リコール届出一覧表

リコール届出日：令和元年11月29日

改善箇所説明図

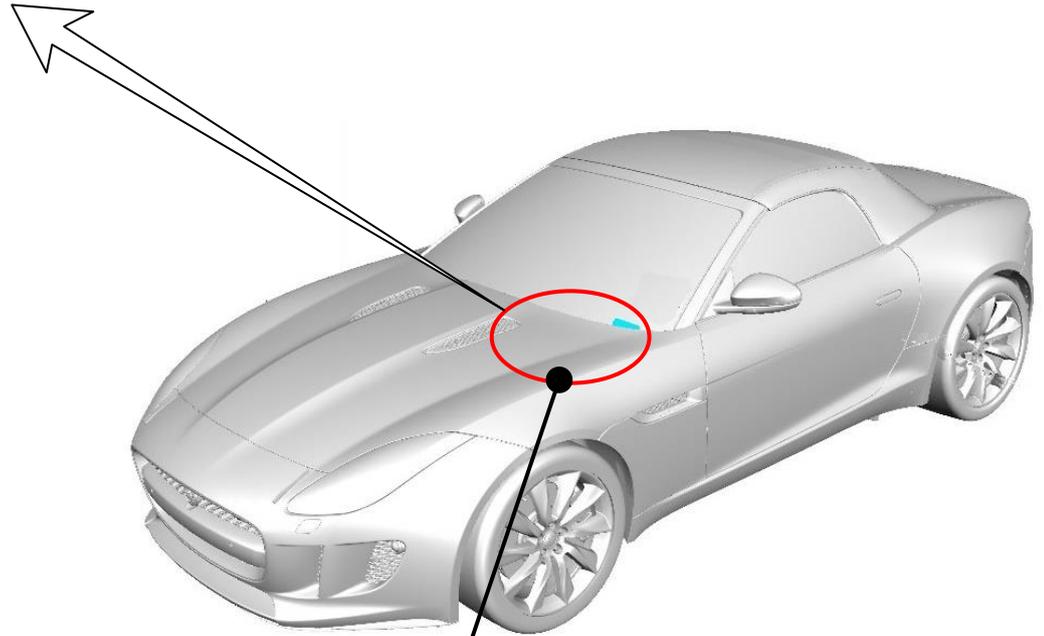
基準不適合発生箇所

パワートレインコントロールユニットにおいて、プログラムが不適切なため、停車時のエンジン回転リミッターの仕様が高回転になっている。そのため、近接排気騒音が基準値を超えるおそれがある。

改善の内容

全車両、パワートレインコントロールユニットのプログラムを対策プログラムに書き換える。
